COMUNE DI PIOMBINO

DETERMINA DIRIGENZIALE

N° 828 del 11/07/2024

Provvedimento Autorizzatorio Unico di cui all'art. 27-bis del D.Lgs. 152/2006 relativo al "Progetto per la riqualificazione e l'ampliamento dell'attività esistente di itticultura"

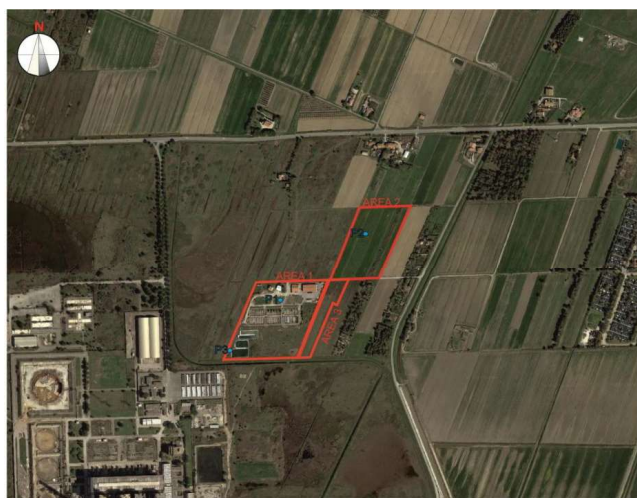
- i punti di prelievo delle acque di scarico da monitorare devono essere almeno i 3 individuati dalla Cartografia che segue redatta dalla Proponente nella documentazione integrativa e di contraddittorio:

- i punti di prelievo devono essere mantenuti in modo da garantire l'accessibilità e da permettere il campionamento in sicurezza nel rispetto del D.Lgs. 81/2008 e s.m.i.
- per i punti P1 e P2 (Refluo Civile) i parametri da monitorare con frequenza annuale sono almeno:

- per il punto P3, refluo industriali (reflugo di processo, cioè allevamento e lavareti) i parametri da monitorare con frequenza annuale sono almeno:
